Kystnær Havvindmøllepark, Jammerland Bugt

VVM indsigelse (FBJB samt BHA)

VVM koordinator,
Foreningen Beskyt Jammerland Bugt

Optælling af resultaterne i VVM hovedrapporten, anlægsfase:

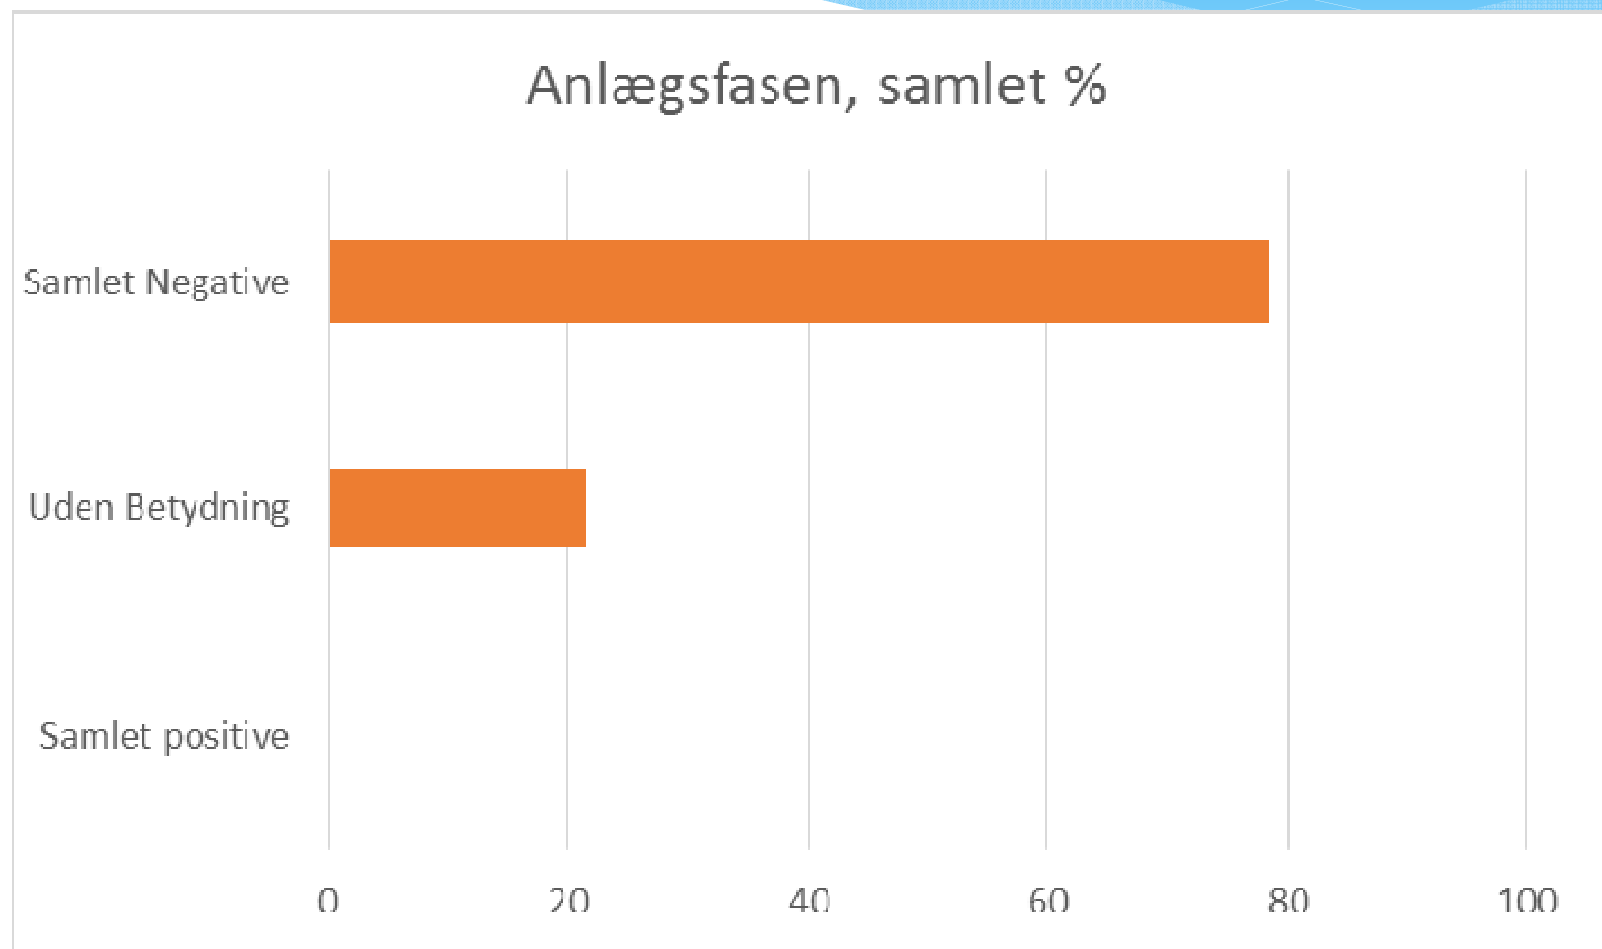
Allerede VVM Rapporten siger det... der er rigtig mange negative sider for miljøet

Optælling af resultaterne i VVM-hovedrapporten

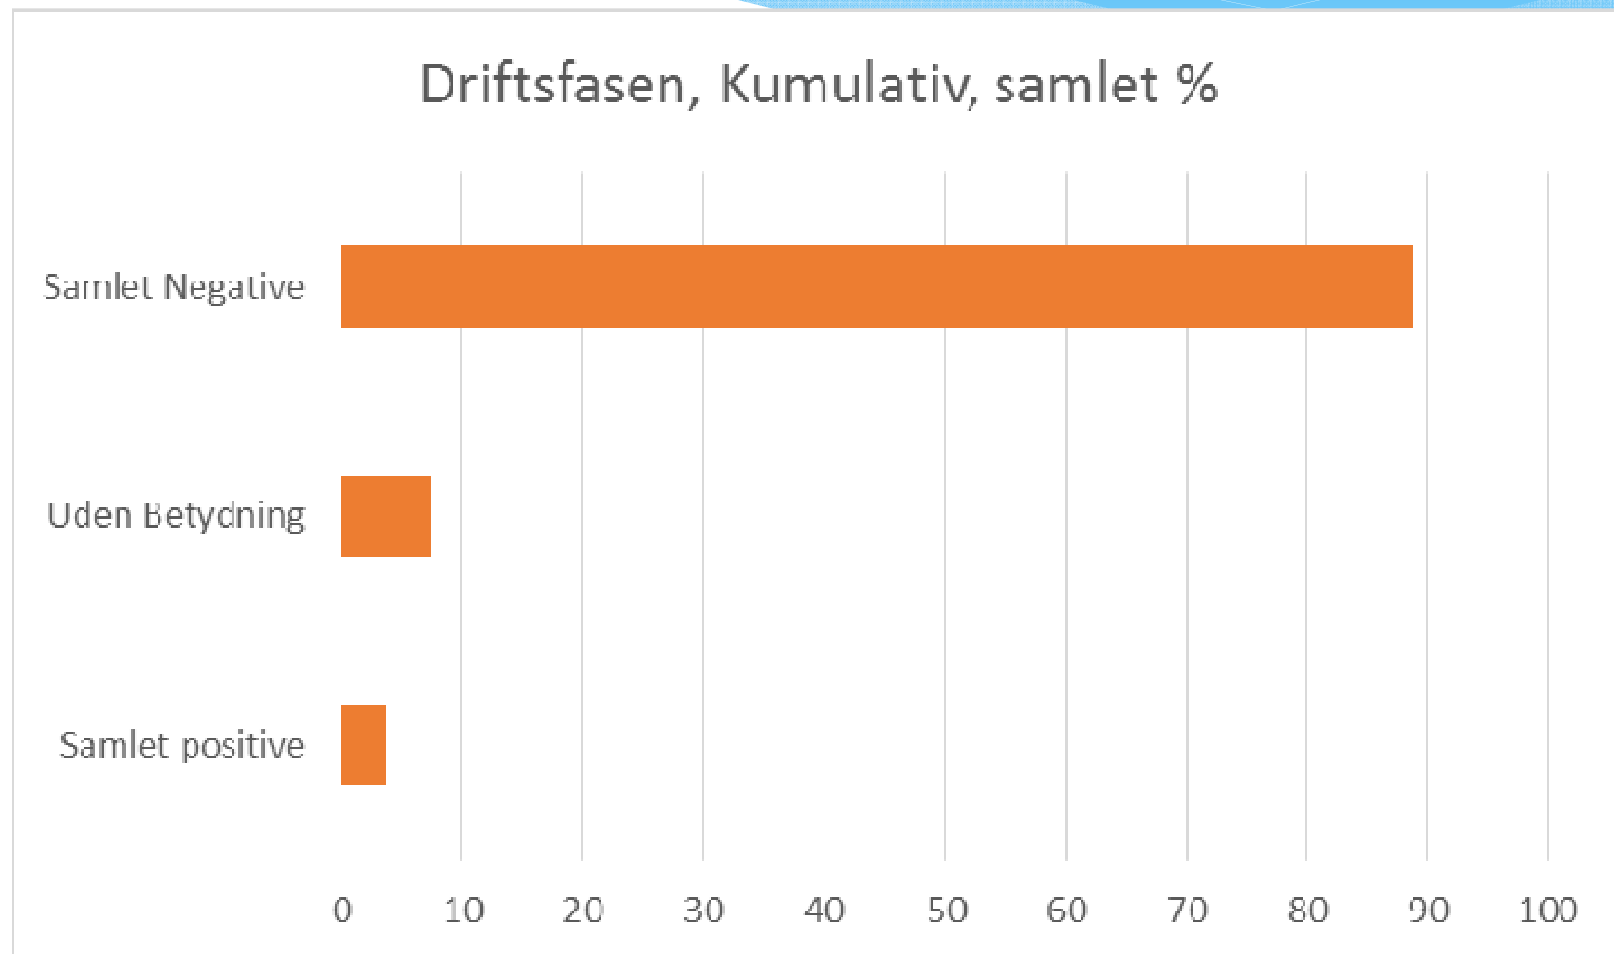
Tages kumulative forhold med bliver det endnu værre for miljøet !

Kort fra DR-Fyn ifm seneste større kollision/brand/tabt gods derude Marts2018

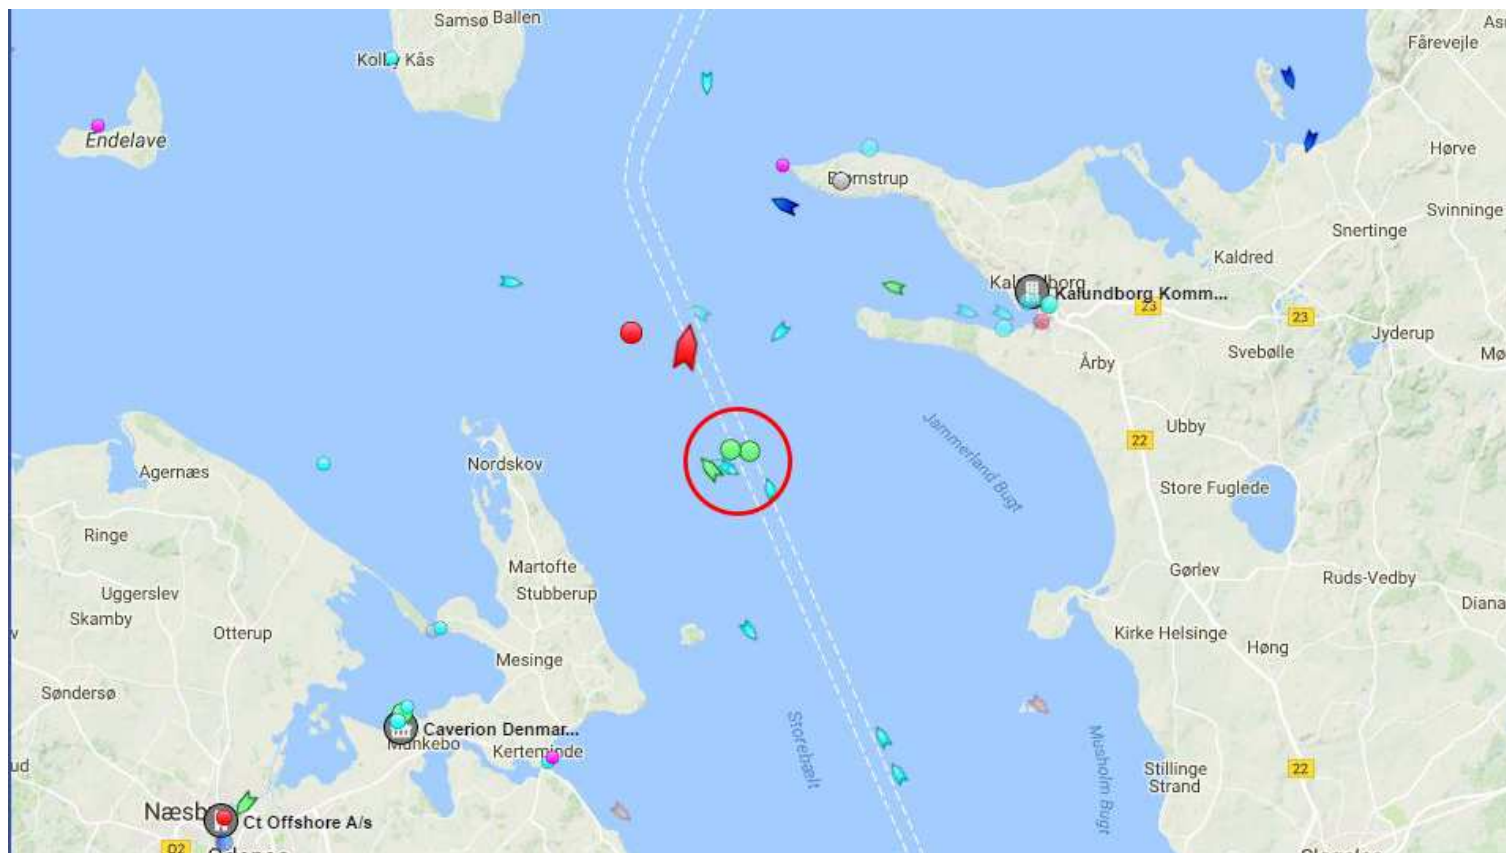
Kollisionsrisiko..uheld ...i et af Danmarks mest trafikerede stræder..

- * Bisserup Sejlklub samt Langelandsfærgen er af Orbicon anført som lokal ekspertise !!!
- * Risiko beregnes overhovedet ikke for den kritiske anlægsfase ...!?
- * Ulykkes risiko er for driftsfasen beregnet med groteske forudsætninger (tankere har slæbebeboadsassistance !) og grotesk resultat... ”returperiode” tusindfold højre end for andre sites..
- * Ovenstående uagtet, at kritisk sløring af væsentlige radarer og forkerte refleksioner vil ske ifølge VVM rapporten....
